Autorité environnementale

Avis délibéré de l'Autorité environnementale sur le remplacement du tablier métallique du viaduc ferroviaire sur le Lay (85)

n°Ae: 2014-114

Figure 4 : pistes d'accès au chantier (source : dossier d'enquête publique p. 20)

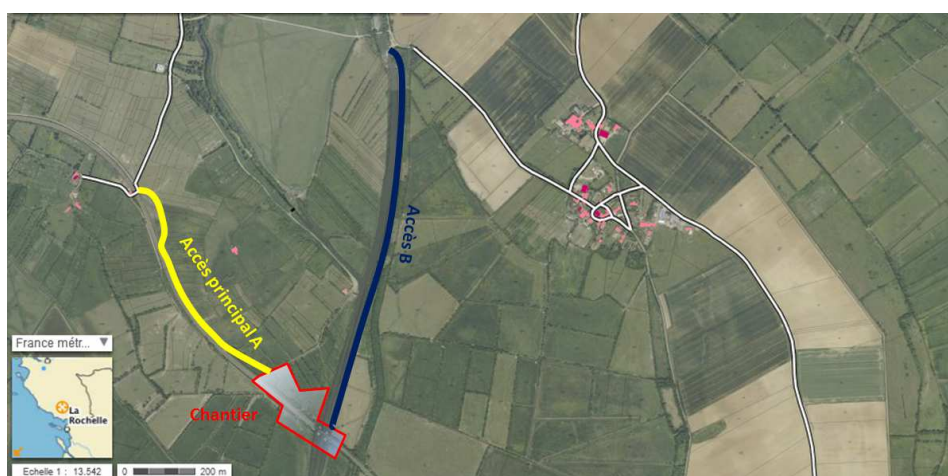
- la partie existante de l'accès B fait l'objet d'un prolongement vers le sud, traversant ainsi deux parcelles de prairie sur 250 m ; il est créé ou renforcé par décaissement de 0,2 m d'épaisseur sur une largeur moyenne de 4 m, suivi de la pose d'un géotextile et d'un empierrement de 0,5 m d'épaisseur sur une longueur totale de 1 400 mètres ;

- s'agissant de l'accès A, il a été précisé aux rapporteurs lors de leur visite que seul le raccordement de la plateforme à la piste (soit une centaine de mètres) était décaissé et empierré selon les mêmes modalités, alors que le dossier évoque ces travaux sur une longueur de 850 m (cf. pièce D p. 27 et pièce F p. 140) ;

L'Ae recommande que l'ensemble des informations relatives aux interventions pour la création ou le renforcement des pistes d'accès, et leur remise en état, soient mises en cohérence dans l'ensemble des pièces du dossier.

Figure 7 : scénario alternatif - schéma de principe (source : étude d'impact p. 133)

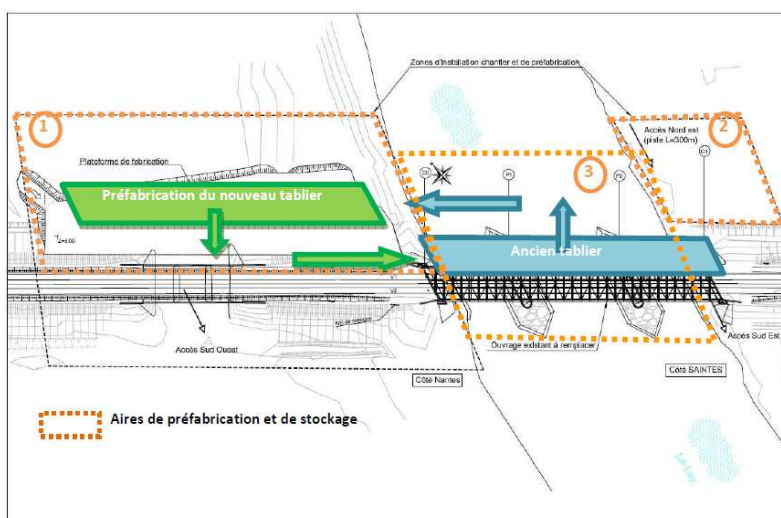
Le scénario alternatif est techniquement plus difficile à réaliser. Il conduit à une interruption du trafic ferroviaire de 7 jours, au lieu de 4 pour le scénario retenu, mais le dossier ne précise pas dans quelle mesure il s'agit d'une contrainte importante pour une ligne relativement peu fréquentée. Par ailleurs, le scénario alternatif limite la mise en place de palées dans le lit de la rivière et les schémas semblent faire apparaître une superficie d'emprise sensiblement moindre. Toutefois, l'absence de chiffrage ne permet pas une comparaison objective. Il est en tout état de cause difficile, en l'absence de plus amples informations, de souscrire sans réserve à la conclusion du dossier selon laquelle « les effets sur l'environnement sont relativement semblables ».

L'Ae recommande au maître d'ouvrage de mieux justifier la solution retenue, notamment au regard de son impact environnemental.
